# Bro 100-298-1 (viltpassage) över väg vid Tvärås 2 km N tpl Kungsbacka N

Översiktlig analys av formställningsdeformation den 2017-01-26

Utgivare: Trafikverket

Figur 2, Längdsektion av ställningen

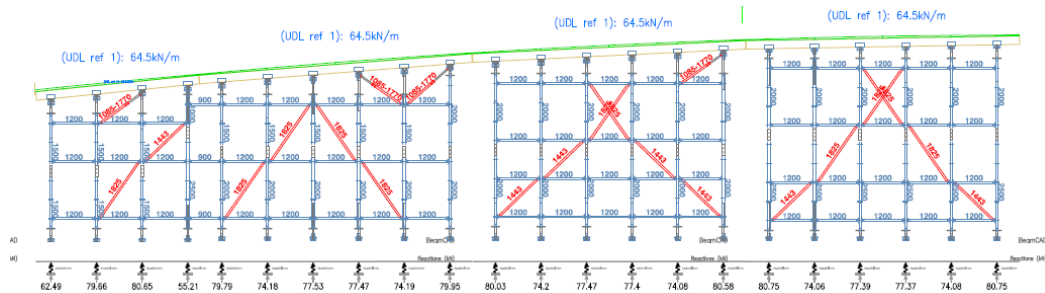
Ställningskonstruktionen är uppdelad i tre sektioner mellan stöd 1 och stöd 2, se figur 2 nedan. Dessa tre sektioner är ej förbundna med varandra i själva volymställningen eller i ovanliggande limträbalkar. Oklart om detta är sammankopplat i ovanliggande brädform.

Enligt uppgift från byggplatsuppföljare låg de längsgående limträbalkarnas ändar emot stöd 1 innan gjutning.

När gjutningen avbröts kan konstateras att limträbalkarna förskjutits mot stöd 2 cirka 100-200mm från stöd 1. Vidare kan konstateras att ställningskonstruktionen fått en snedställning i sektionen närmast stöd 1 och att ingen nämnvärd snedställning kan konstateras i sektionen närmast stöd 2.

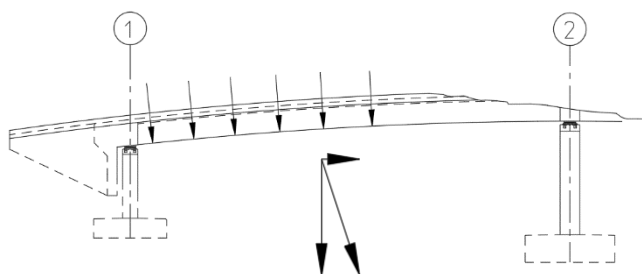
Allt ovan tyder på att horisontallasterna blivit större än vad ställningskonstruktionen klarar av. Vid efterkontroll av underentreprenörens beräkningar kan konstateras att ställningen är strävad för en last om 2,5% av vertikallasten per bomlag. Överslagsberäkning har utförts för att konstatera att den vertikallast, underentreprenören använt, är rimlig.

Med dessa 2,5% fås en horisontallast, längs bron om 6,95 kN per bomlag, och utifrån denna last har strävorna dimensionerats.

Använda strävor klarar, enligt beräkning, en horisontallast enligt följande:

Tryck: 9,37 kN/ bomlag

Drag: 11,71 kN/ bomlag

Figur 4, Laster på ställning vid gjutning

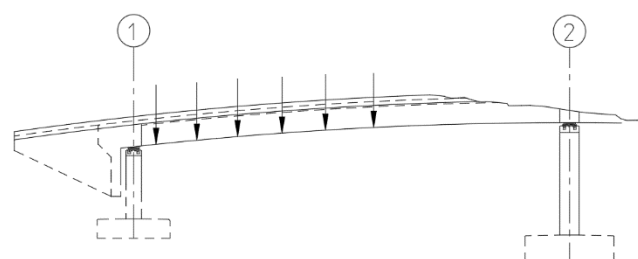
Då betongen vid gjuttillfället är en vätska skapas ett tryck vinkelrätt mot gjutformen enligt figur 4. Trycket ger upphov till en horisontallast och en vertikallast enligt förtydligande bild nedan. Ju brantare lutningen är desto större blir horisontallasten. I vårt fall har vi en yta, på överbyggnaden, som varierar mellan cirka 11% vid stöd 1 och 0% ovan stöd 2. Lutningen ger upphov till en horisontell last om 15-20 kN. Allt eftersom betongen härdar omvandlas lasterna till rena vertikallaster enligt figur 5. Det vill säga att de horisontella lasterna då försvunnit.

Att ställningen förflyttat sig mot stöd 2 samt att en hel del toppsträvor vikt sig, i brons längdriktning, tyder på att den horisontella lasten som uppkommer vid själva gjuttillfället är underskattad.

Inför fortsatt arbete förordas att tredjepartskontroll utförs på både ställningskonstruktion samt utförd ställningsbyggnation.

Vidare förordas att Trafikverket utför stickprovskontroll på ovanstående.
